Oggetto: Diniego Provvedimento autorizzatorio unico regionale ai sensi dell'art 27bis D.lgs 152/2006 e ss.mm.ii., relativo al progetto: Parco Eolico denominato “Bellino”, ubicato nel comune di Catanzaro, da realizzare nei comuni di Catanzaro e Simeri Crichi (CZ). Proponente: FARADIA s.r.l.

Progetto: PARCO EOLICO "BELLINO" E RELATIVE OPERE DI CONNESSIONE ALLA RETE ELETTRICA NAZIONALE.

Perere endoprocedimentale di motivato dissenso.

Parere Endoprocedimentale di motivato dissenso.

Foto aerea dell’impianto in progetto; evidenziato in rosso l’intorno con raggio di 500 m – Relazione Paesaggistica

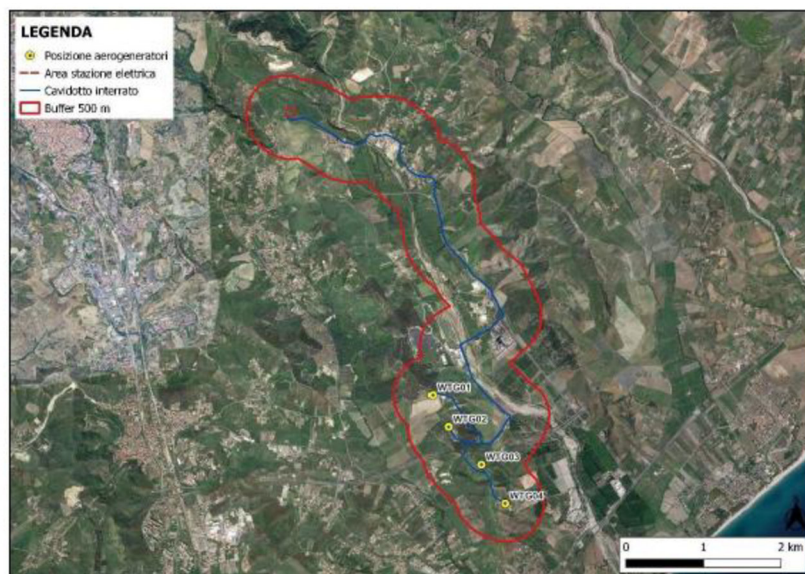
Nella ortofoto di seguito allegata viene riportato il layout dell’impianto che prevede la realizzazione di 4 aerogeneratori con hub a 125 mt, altezza massima punta pala pari a 200 mt e diametro rotore massimo di 163 mt, con una potenza massima complessiva pari a 20,0 MW.

- Il sito di intervento entro il quale si inseriscono i 4 aerogeneratori si colloca sulla cresta collinare del torrente Alli occupando un'area collinare allungata secondo l'asse del fiume principale e di ampiezza variabile, che si sviluppa attorno ai 150 m di quota ed è circondata da rilievi collinari costituiti principalmente da rocce di natura terrigena. In particolare le aree sulle quali è prevista l'installazione dei sei aerogeneratori (WTG01, WTG02, WTG03, WTG04) sono interessate, per come si evince dagli allegati grafici allegati, dalla presenza di fiumi ed aree boscate di interesse paesaggistico ai sensi dell'art. 142, comma 1, lett. c) e g) del D.Lgs. 42/2004, sebbene i 4 aerogeneratori in progetto, anche se posti a ridosso di queste, non ricadono direttamente all'interno delle aree boscate né del cuscinetto di 150 mt dei corsi d'acqua ad eccezione del cavidotto interrato che ricade, per alcuni tratti, all'interno della fascia dei 150 mt dai corsi d'acqua e in parte intercetta le aree boscate. Alla luce del "vincolo sul patrimonio paesaggistico e sui beni culturali" imposto dall'articolo 20, comma 8 lettera c-quater del D.Lgs. 191/2021 modificato dalla Legge di conversione del 21 aprile 2023 n. 41 si evince che, allo stato, le aree interessate dall'impianto eolico, con riferimento alle opere in rete di connessione, non sono aree idonee perché ricomprese nel perimetro dei beni sottoposti a tutela ai sensi dell'art. 142, comma 1, del D.Lgs. 22 gennaio 2004 n. 42 o marginali ad essi;

Schema geometrico visuale parco eolico da Balconata di Bellavista - Relazione Paesaggistica

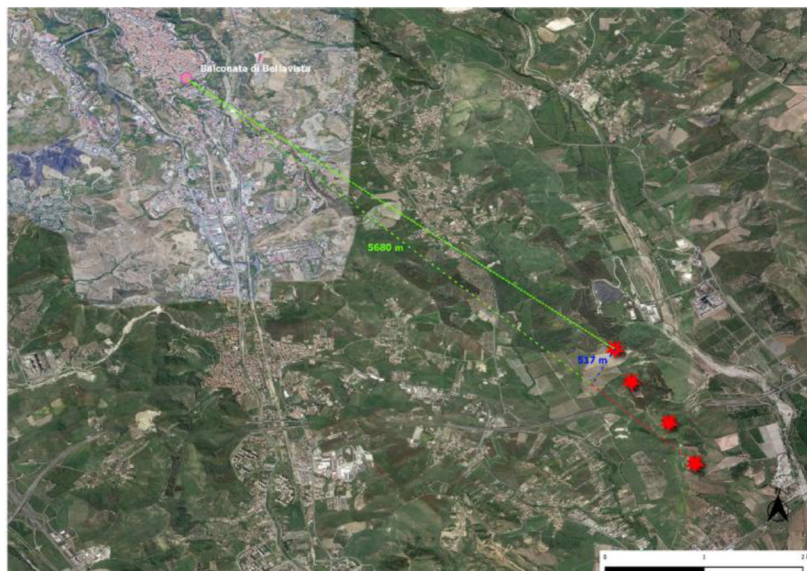
In merito a ciò, a pag 182 dell'elaborato Relazione Paesaggistica, rispetto alla visibilità dell'impianto in argomento dalla Balconata di Bellavista del centro storico di Catanzaro, si legge: "è possibile valutare l'impatto paesaggistico con un livello MEDIO". La scrivente Soprintendenza non condividendo tale affermazione, osserva che, per come anche rappresentato nella foto restituzione rendering (Figura 5.46 – Visuale dal PDV "Quartiere Bellavista" – post operam di pag 183), stante anche la difficoltà interpretativa del fotoinserimento che risulta essere elaborato sulla base di una foto scattata con modalità tipo grandangolo, i 4 aerogeneratori risultano visivamente interposti tra l'osservatore e l'orizzonte risultando elementi di disturbo in quanto si troverebbero ad avere come sfondo il cielo ed il mare e pertanto la loro consistenza volumetrica congiuntamente al loro funzionamento tecnologico sarebbe pienamente visibile nell'affacciarsi dal belvedere di Bellavista che, seppur non vincolato con apposito decreto di vincolo ex art. 136 del D.Lgs.42/2004, è di fatto stato riconosciuto quanto tale dalla popolazione che vive questi posti, per come anche riportato nella stessa relazione Paesaggistica. A tal proposito si vuole rammentare la definizione stessa di Paesaggio secondo la concezione più moderna ed attuale coniata nell'ottobre del 2000 a Firenze in cui il termine "Paesaggio designa una determinata parte di territorio, così come è percepita dalle popolazioni, il cui carattere deriva dall'azione di fattori naturali e/o umani e dalle loro interrelazioni". A tal riguardo è anche interesse di questo Ufficio valutare l'opportunità di apporre un vincolo paesaggistico dando seguito a quanto preliminarmente già acquisito dal QTRP. A ragione di ciò, la Scrivente Soprintendenza ritiene che il progetto di che trattasi possa comportare modificazioni non affatto trascurabili dello skyline naturale o antropico e dell'assetto percettivo, scenico e panoramico attuale;
